# RAPPORTAGE

**Bomen Effect Analyse**  
bij 81 bomen aan de Weesperweg en de Korte Muiderweg te  
Weesp

403.6146

22 februari 2023

**Figuur 4: Rood kruis geeft te verwijderen boomnummer 53 aan. De gele stippellijn geeft het omleggen van het trottoir aan.**

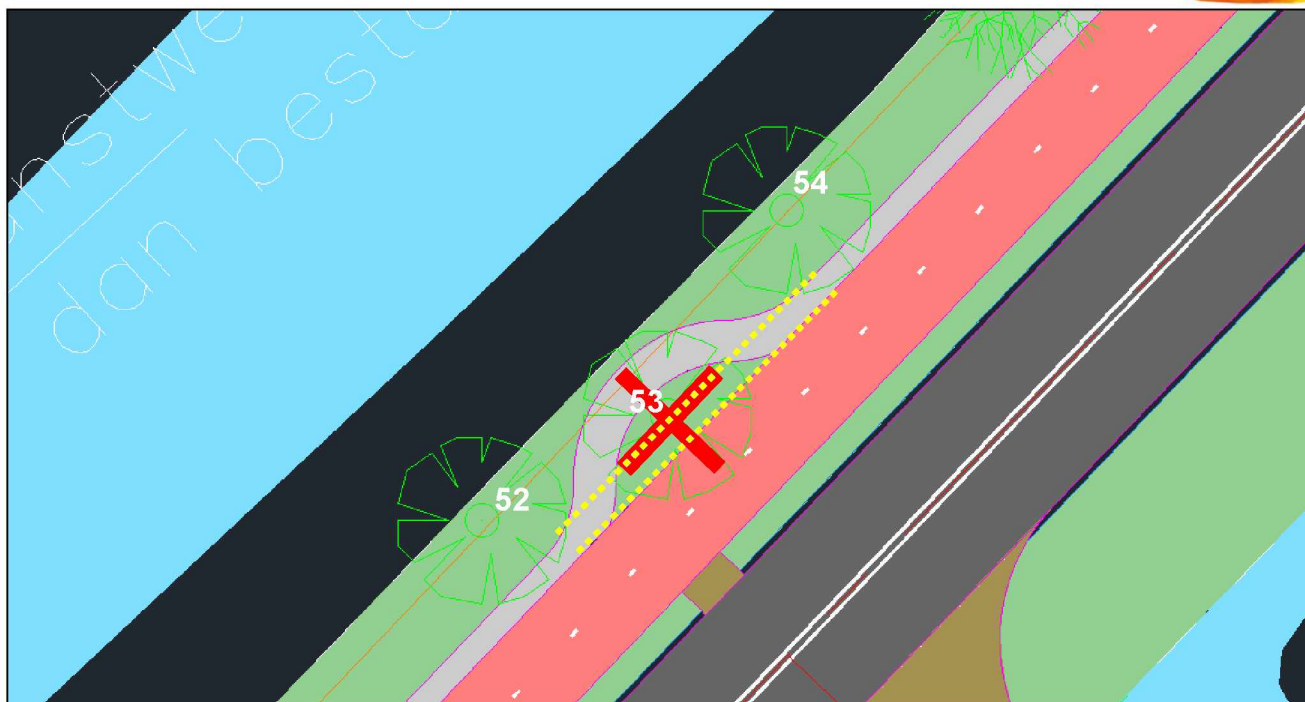
Voor boomnummer 53 geldt dat deze niet gehandhaafd kan worden. Dit betekent dat de slinger uit het trottoir kan worden gehaald. Hierbij wordt geadviseerd bovenstaande LuxiLane-constructie toe te passen zodat boomnummer 52 en 54 wel behouden kunnen worden. Zie figuur 4.

- Het verwijderen van bestaande verharding van het fietspad;
- Het verwijderen van het bestaande cunet tot maximaal 20 cm -mv;
- Het ingraven van betonnen draagbalken conform omschrijving leverancier in het bestaande cunet;
- Het toepassen van een prefab betonelement constructie.
